II/360 Velké Meziříčí - JV obchvat 1. část		PDPS
OBJEDNATEL: Kraj Vysočina Žižkova 57 587 33 Jihlava		
PROJEKTANT: SPOLEČNOST "SHP + SHB - Velké Meziříčí" HLAVNÍ INŽENÝR PROJEKTU: Ing. Zbyněk Lazar		VEDOUcí SPOLEČNÍK SPOLEČNOSTI:  Stráský, Hustý a partneři s.r.o. Bohunická 50 619 00 Brno

Zápis z pracovního jednání ze dne 8.4.2025, KrÚ Jihlava

Zápis z pracovního jednání ze dne 02.06.2025, KrÚ Jihlava

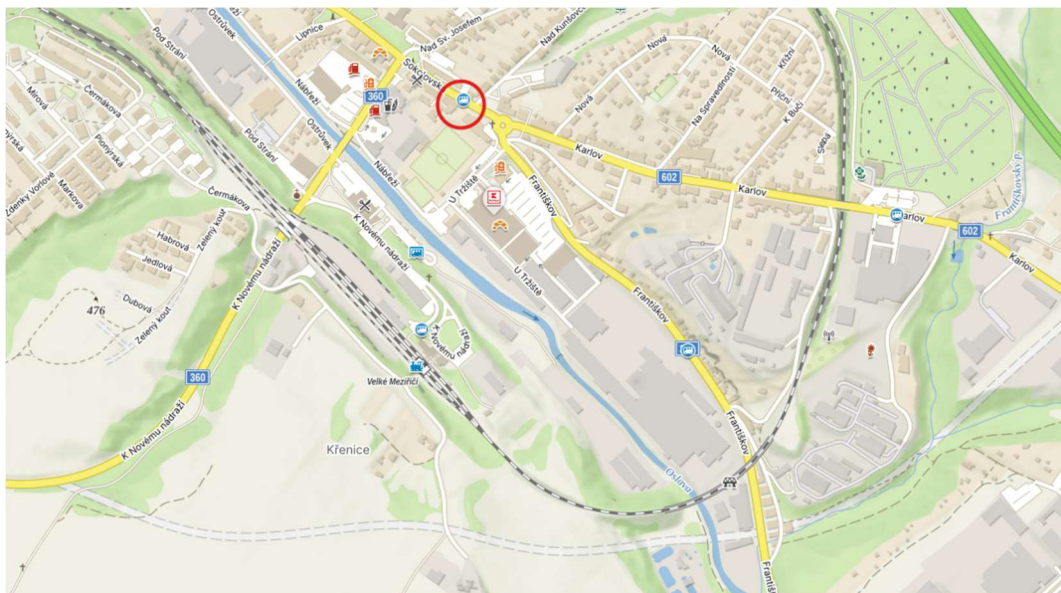
- Zábradlí na mostě 201 – bylo řešeno, jaké provedení použít nad KBB. Zda polykarbonát či tahokov. Přítomní se neshodli na jednotném názoru. Projektant do příště nachystá vhodný návrh dle zkušeností z jiných staveb v kraji či jinde. Barva zábradlí májová zeleň případně šedá. Barevnost zábradlí na stavbě ještě bude řešit město VM. Zástupce města dodá projektantovi jejich návrh.

- Opěrnou zeď SO 212 navrhuje projektant realizovat s plynulým lícem (v DSP stěna lomená podle dilatačních celků). Nejsou ovlivněny zábory ani související objekty stavby. Přítomní neměli proti změně námitek.

- Zábradlí na zárubní zdi SO 213 bude lankové s plynulým průběhem.
